**AMÉNAGEMENT HYDROÉLECTRIQUE
PROJET HYDRO-CANYON SAINT-JOACHIM
RIVIÈRE SAINTE-ANNE DU NORD
(projet de 23,2 MW)**

ÉTUDE D'IMPACT SUR L'ENVIRONNEMENT
*Réponses à la 2ⁱème série de questions et
commentaires du MDDEP*

AVRIL 2012

Figure 5-1 : Périmètre mouillé en fonction du débit pour la portion amont du bief intermédiaire

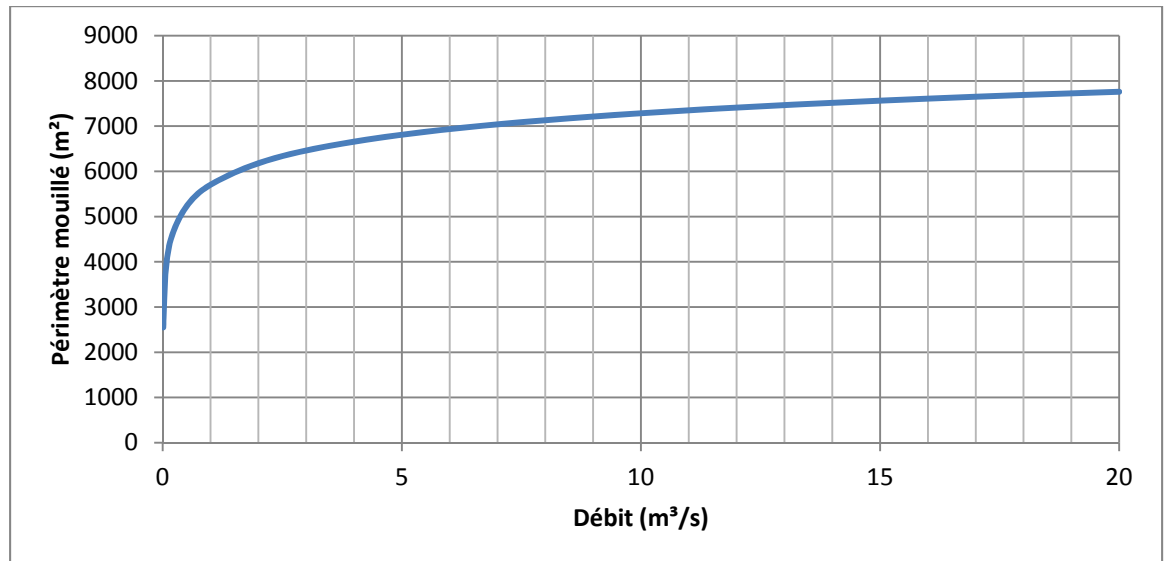
- ***Si le débit de 2,3 m³/s ne correspond pas au point d'inflexion obtenu par la méthode du périmètre mouillé, l'initiateur doit discuter du maintien des habitats du poisson situés dans le bief intermédiaire, ainsi que du maintien de la qualité de ces habitats au débit de 2,3 m³/s.***

Malgré le nombre restreint de points de référence utilisés, la courbe générée possède un coefficient de détermination (R^2) de 0,9935. Elle suggère que le point d'inflexion se situerait en dessous de 1,0 m³/s (voir Figure 4-1). À cet effet, malgré une faible incertitude, le débit de 2,3 m³/s serait bien au delà du point d'inflexion, ce qui concorde avec les différentes

Bien qu'en regard de la réponse précédente, le débit de 2,3 m³/s semble supérieur au point d'inflexion, il importe tout de même de documenter la qualité des habitats au débit de 2,3 m³/s.

Figure 7-1 : Statistiques météo de la Station Château-Richer

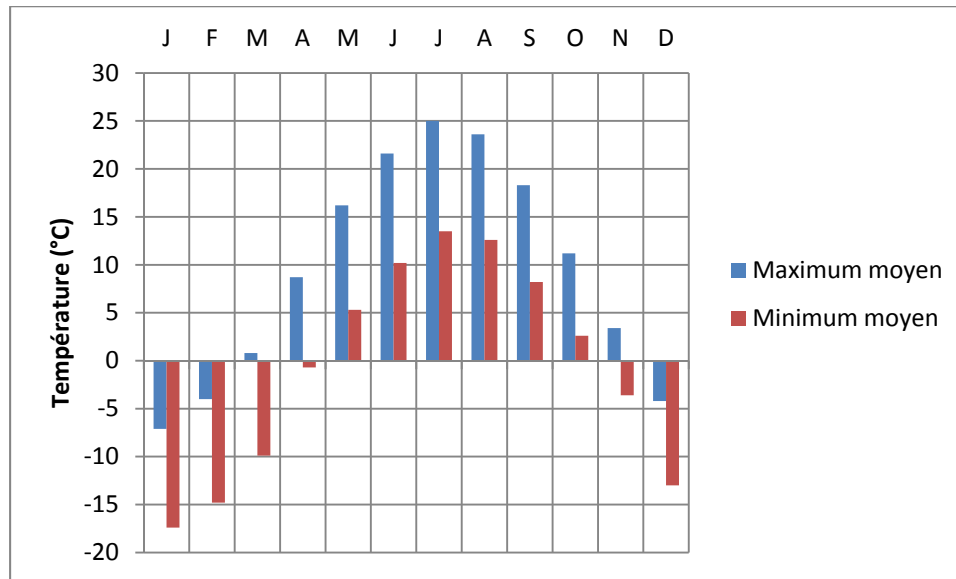
QC2-07 *Dans le document de réponses aux questions et commentaires du MDDEP, l'initiateur prend l'engagement de procéder au bétonnage des échancrures du seuil SH-10 dès la première fenêtre de possibilités suite à la mise en route de la centrale. Les conditions qui doivent être rencontrées pour réaliser ces travaux sont une période minimale de 7 jours consécutifs en dehors de la période d'ouverture du parc, durant laquelle les débits naturels permettront un contrôle sécuritaire du bief intermédiaire à l'aide des turbines, et pendant laquelle les températures atmosphériques seront supérieures à 10 °C durant la journée.*

La Figure 7-1 représente les statistiques météo sur une période d'échantillonnage de 30 ans à la station de Château-Richer (MRC de La Côte-de-Beaupré). Selon ces données

statistiques, les mois de mai à octobre inclusivement offrent des températures maximales moyennes égales ou supérieures à 10°C.

Figure 14-1 : Coupes ayant servies à l'évaluation des vitesses à la sortie du canal de fuite

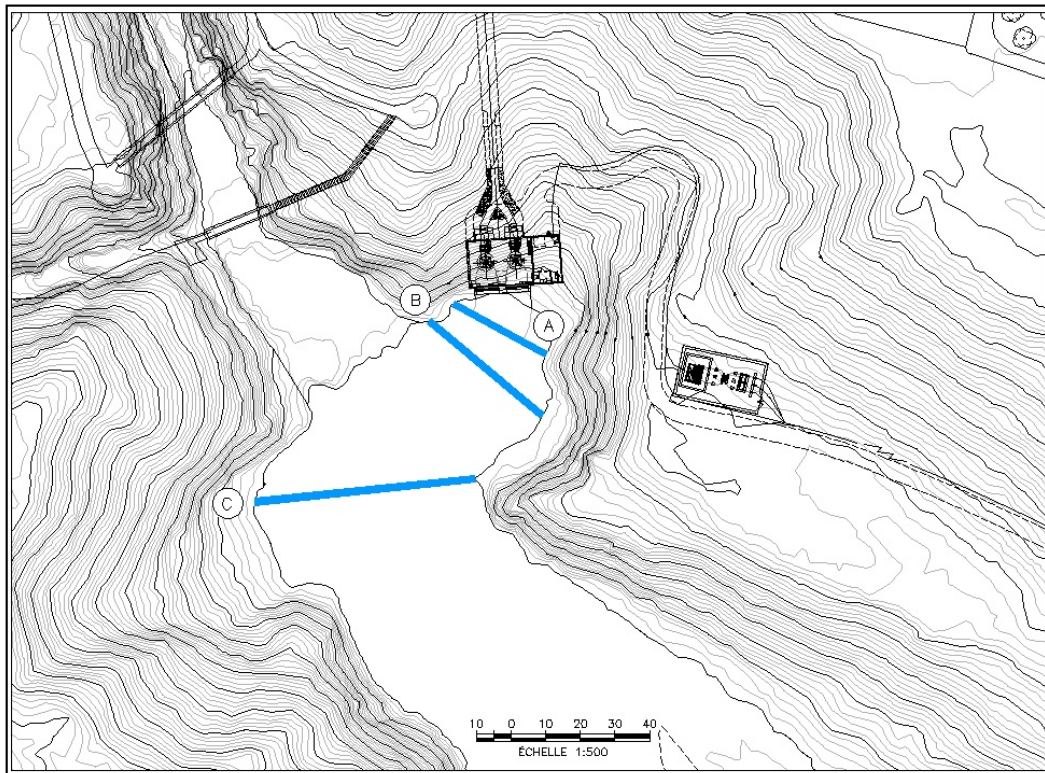
QC2-14 *En se référant à la figure A-3 en annexe du document de réponses de l'initiateur, on constate que la vitesse à la sortie du canal de fuite de la centrale, soit au niveau de la fosse numéro 2 qui est un secteur actuellement intéressant pour les salmonidés, dépassera 0,25 m/s, soit la vitesse de courant préférentielle maximale pour l'omble de fontaine selon ce qui est mentionné à la réponse à la QC-40, dans près de 40 % du temps. Toujours dans la même réponse, l'initiateur avance également que « l'élargissement naturel de la rivière à cet endroit et sa profondeur feront en sorte que la vitesse de l'eau diminuera très rapidement pour atteindre les vitesses qui prévalent actuellement », soit une moyenne de 0,05 m/s selon ce qui mentionné au tableau 7-13 de l'étude d'impact.*

En débit d'équipement, soit à 44 m³/s, à la sortie du canal de fuite, la vitesse sera de 0,5 m/s. Les coupes A, B et C représentées sur la Figure 14-1 permettent de comparer les vitesses selon l'emplacement.

La coupe A correspond à la sortie du canal de fuite. La coupe B correspond à une coupe transversale immédiatement avant le secteur où l'eau arrivant du canyon retrouvera l'eau en provenance du canal de fuite. La coupe C correspond à une coupe transversale au point le plus profond de la fosse #2, où les conditions d'écoulement seront similaires à celles qui prévalent actuellement.

Figure 16-1 : Schéma du fonctionnement du géotube

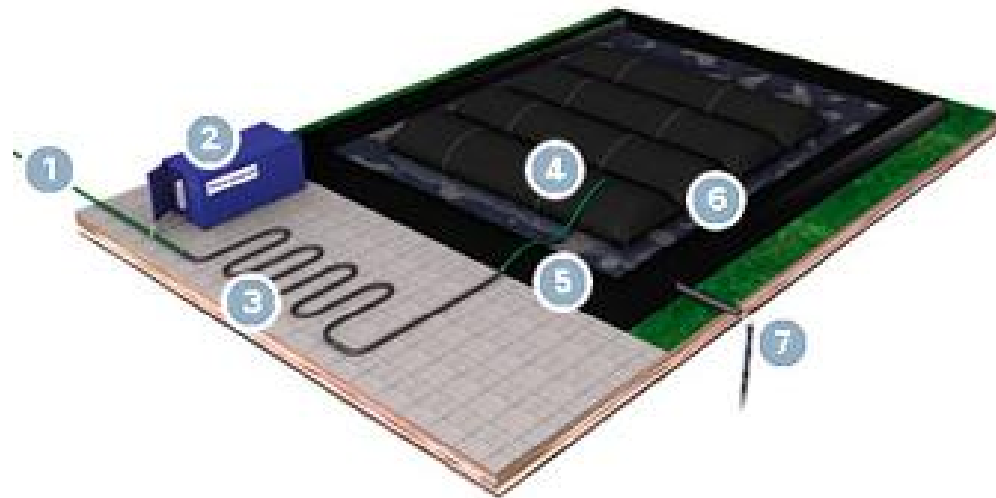
- ***L'initiateur doit fournir davantage d'informations sur ce système, notamment quant à son principe de fonctionnement et les étapes de traitement et fournir une représentation schématique de ce système. Il est à noter que les eaux à la sortie de ce système devront être accumulées dans un bassin étanche, plutôt que d'être rejetées directement dans l'environnement, afin de pouvoir en vérifier les concentrations en MES et en hydrocarbures pétroliers C₁₀-C₅₀. Les résultats de ces analyses devront être fournis sur demande aux représentants du MDDEP et la gestion adéquate de ces eaux devra être démontrée advenant un ou des dépassements. L'initiateur doit prendre l'engagement de donner suite aux spécifications de la présente demande.***

Le Géotube est un sac constitué d'une membrane de polypropylène spécialement conçue pour laisser passer l'eau et retenir les solides. Le procédé géotube comprend deux étapes distinctes, l'emmagasinage et la déshydratation.
